INFORME TÉCNICO DE FISCALIZACIÓN AMBIENTAL

VERTEDERO CASTRO

DFZ-2018-1445-X-RCA

Septiembre 2018

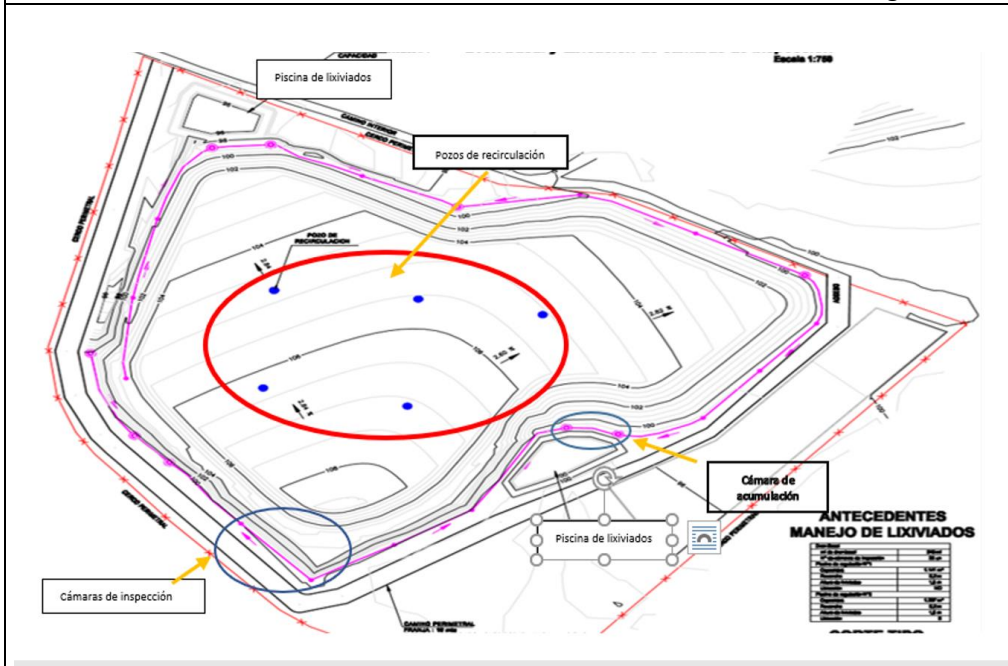
- g) Mediante observación de las imágenes de Google Earth entre los años 2008 y 2018 es posible constatar que en el vertedero de Castro se realizaron obras de infraestructura como piscinas de lixiviados y pozos de recirculación.

Fotografía 7	Fecha: 04 - 07 - 2018		Fotografía 8	Fecha: 04 -07 -2018	
Coordenadas UTM DATUM WGS84 HUSO 18	Norte: 5306614	Este: 603328	Coordenadas DATUM WGS84 HUSO 18	Norte: 5306614	Este: 603328
Descripción del medio de prueba: Imagen corresponde al plano 4 del anexo 5 DIA Plan de cierre vertedero municipal de Castro, la cual muestra el sistema de manejo de lixiviados del Plan de Cierre y Sellado Vertedero Comunal de Castro.			Descripción del medio de prueba: En la imagen de Google Earth año 2011 es contrastable con el anexo 5 plano lamina 4 del Manejo de lixiviados DIA Plan de Cierre y Sellado Vertedero Comunal de Castro, es posible observar la existencia de 2 piscinas (lixiviados) y 2 pozos de recirculación.

Fotografía 23

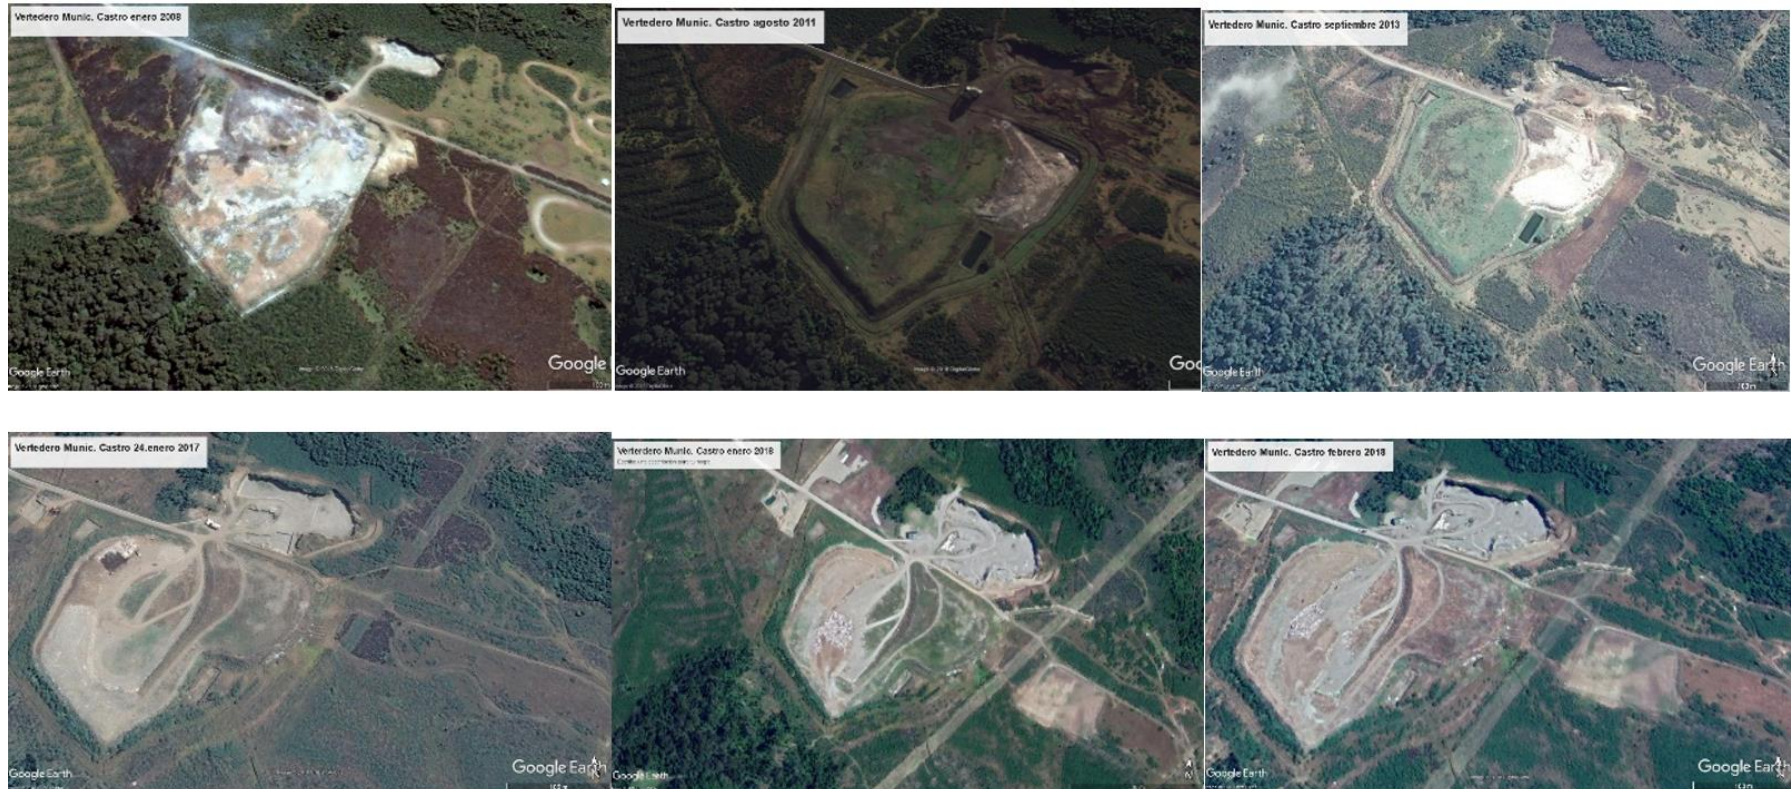
Descripción del medio de prueba: Se observa gran cantidad de aves en plena acción de vuelo en zona cercana al frente activo.
